Mission régionale d'autorité environnementale

Région Hauts-de-France

**Avis de la mission régionale  
d'autorité environnementale  
Hauts-de-France  
sur le projet d'extension du parc éolien du Douiche  
de la société Parc éolien Nordex XXXI  
sur les communes d'Equancourt, Fins, Heudicourt (80)  
et Neuville-Bourjonval (62)**

n°MRAe 2019-4137

Localisation du projet : en bleu le projet, en vert le parc éolien du Douiche inauguré en 2019 (source : note descriptive page 6)

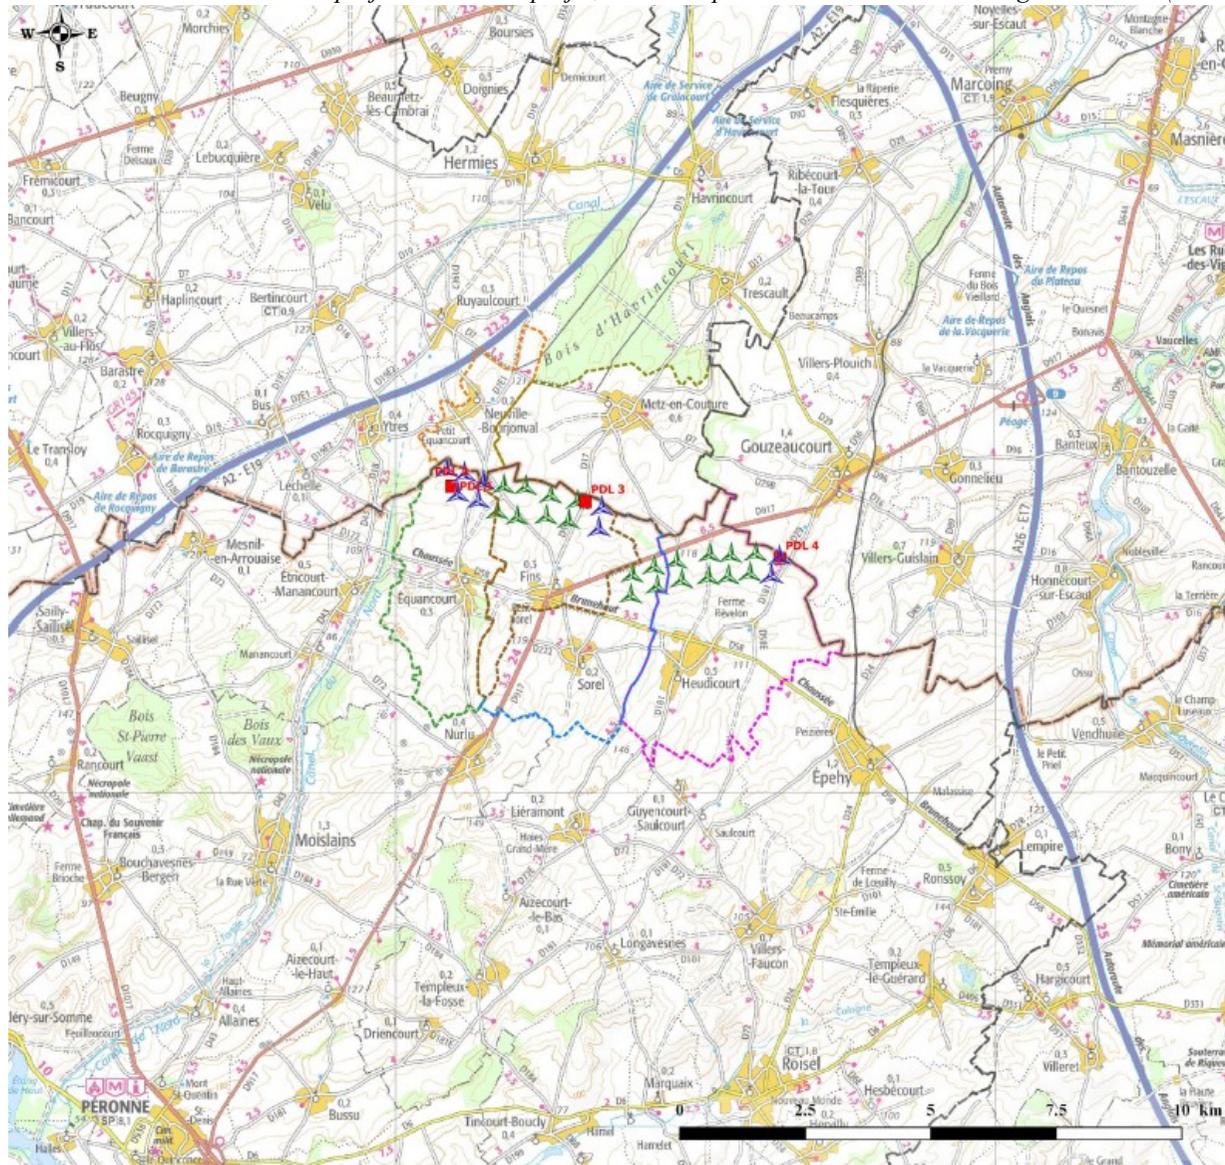
S'agissant de la biodiversité, il est prévu de brider les éoliennes E4, E5, E6 et E7 qui sont à moins de 200 mètres de haies fréquentées par des chiroptères. L'évitement n'a pas été recherché et il conviendrait d'au moins les déplacer à 200 mètres de tout lieu d'intérêt pour les chauves-souris, conformément aux recommandations du guide Eurobats<sup>1</sup>.

Le projet d'extension est situé au plus près à 217 mètres au sud d'une canalisation d'hydrocarbures Le Havre-Cambrai de la société Trapil. Ce risque est étudié. Afin de limiter le niveau de risque relatif à la projection d'éléments, les éoliennes E4, E5, E8, E9 et E6 mériteraient d'être implantées à plus de 500 mètres des autres parcs éoliens.

L'étude (page 102) indique que les éoliennes sont situées à plus de 200 mètres des haies et des boisements à enjeux. Or, les éoliennes E4, E5, E6 et E7 sont à moins de 200 mètres d'une haie où ont été observés des chiroptères (cf. carte variante retenue page 243 de l'étude d'impact). Pour rappel, le protocole Eurobats<sup>2</sup> demande que les éoliennes soient éloignées au minimum de 200 mètres des structures favorables aux chiroptères (haies, boisements, cours d'eau, etc), afin de limiter les risques de collisions. Il est proposé dans le dossier, en mesure de réduction, un bridage de ces éoliennes (page 463 de l'étude d'impact), alors que l'évitement aurait dû être recherché en priorité.

*L'autorité environnementale recommande en priorité de rechercher l'évitement des impacts sur les chauves-souris, et donc d'implanter les éoliennes E4, E5, E6 et E7 à plus de 200 mètres en bout de pale des habitats particulièrement importants pour les chauves-souris, tels que les boisements et les haies, ainsi que de tout secteur où l'étude d'impact a mis en évidence une activité de chauves-souris.*

Afin de limiter le niveau de risque relatif à la projection d'éléments, les éoliennes E4, E5, E8, E9 et E6 mériteraient d'être déplacées au-delà des 500 mètres (distance standard retenue dans le scénario de projection) des parcs éoliens de Douiche et d'Inter Deux Bos.

*Afin de limiter le niveau de risque relatif à la projection d'éléments, l'autorité environnementale recommande d'éloigner les éoliennes E4, E5, E8, E9 et E6 à plus de 500 mètres des parcs éoliens de Douiche et d'Inter Deux Bos.*
